「建築改修工事監理指針 平成 25 年版」(平成 25 年 12 月 25 日発行 第 1 版 第 1 刷, 平成 26 年 1 月 31 日発行 第 1 版 第 2 刷)
の正誤表について

「建築改修工事監理指針 平成 25 年版」(上巻) 第 1 版 第 1 刷 第 2 刷の正誤表

「建築改修工事監理指針 平成 25 年版」(下巻) 第 1 版 第 1 刷 第 2 刷の正誤表

図 3.3.24 ルーフドレン回りの納まりの例

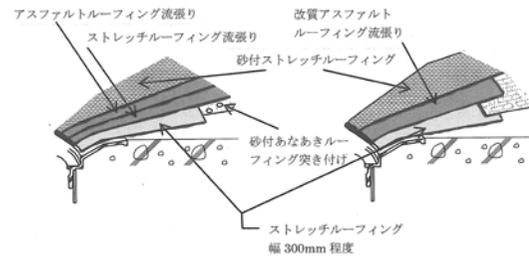
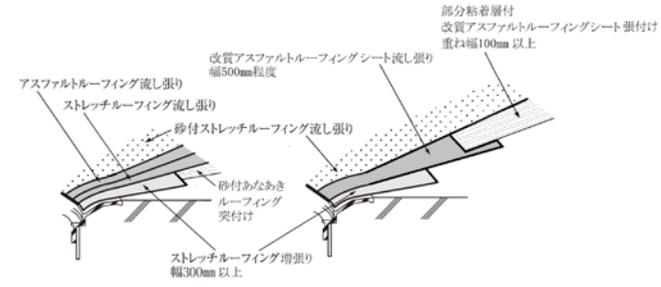
182

3.3.4

☒
3.3.17
①, ②
共

① 砂付あなあきルーフィングの場合

② 部分粘着層付改質アスファルトルーフィングシートの場合

図 3.3.24 ルーフドレン回りの増張り例

① 砂付あなあきルーフィングの場合

② 部分粘着層付改質アスファルトルーフィングシートの場合

- ① 砂付あなあきルーフィングの場合 (D-2の例)
- ② 部分粘着層付改質アスファルトルーフィングシートの場合 (D-4の例)
